# Scorpion-2-135

## Необходимо выполнить:

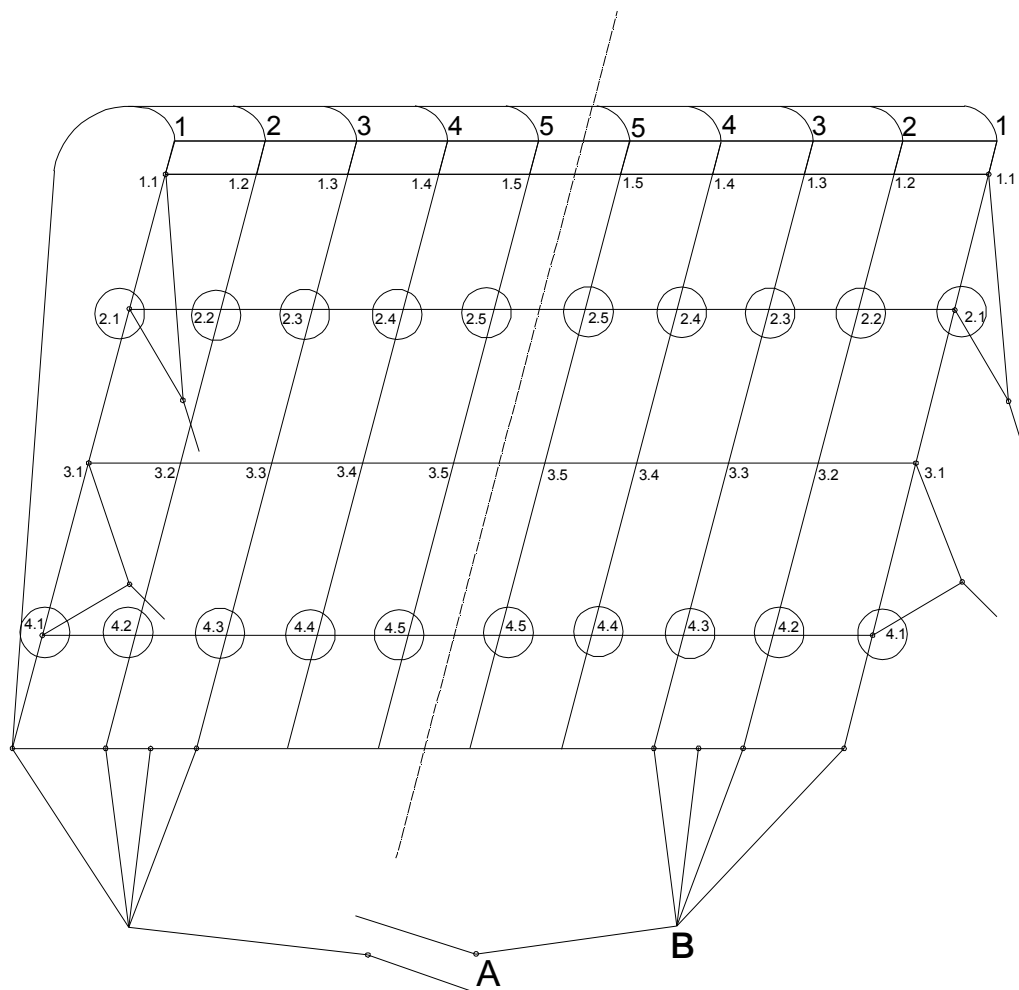
Ряд 3    Стропа № 3.5 - уменьшить у свободных концов (- 60 мм);  
3.4 - уменьшить у свободных концов (- 60 мм);  
3.3 - уменьшить у свободных концов (- 60 мм);  
3.2 - уменьшить у свободных концов (- 60 мм);  
3.1 - уменьшить у свободных концов (- 40 мм);

Стропа управления    отрезок АВ уменьшить (- 60 мм).

1.5 - 2.5 = 60 мм	1.5 - 3.5 = 190 мм	3.5 - 4.5 = 200 мм
1.4 - 2.4 = 60 мм	1.4 - 3.4 = 190 мм	3.4 - 4.4 = 200 мм
1.3 - 2.3 = 60 мм	1.3 - 3.3 = 190 мм	3.3 - 4.3 = 200 мм
1.2 - 2.2 = 60 мм	1.2 - 3.2 = 190 мм	3.2 - 4.2 = 200 мм
1.1 - 2.1 = 60 мм	1.1 - 3.1 = 180 мм	3.1 - 4.1 = 160 мм
